改善箇所説明図

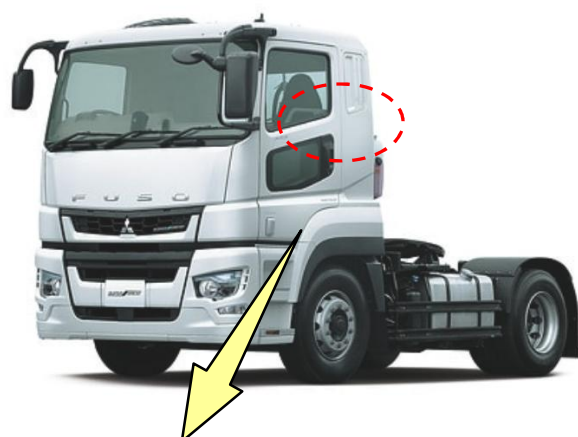
基準不適合発生箇所

大型トラクタ等のけん引車両において、トレーラ用灯火器回路の設計検討が不十分なため、トレーラ側に不要な電流が流れることがある。そのため、ブレーキを踏んだ際にバックランプ回路にも電流が流れ、後退操作を行っていないにもかかわらず、バックランプが点灯し、バックブザーが吹鳴するおそれがある。

全車両、不要なリレー回路を取り外す。

注： ☐ はトレーラ用灯火器回路を修正するハーネスを示す。
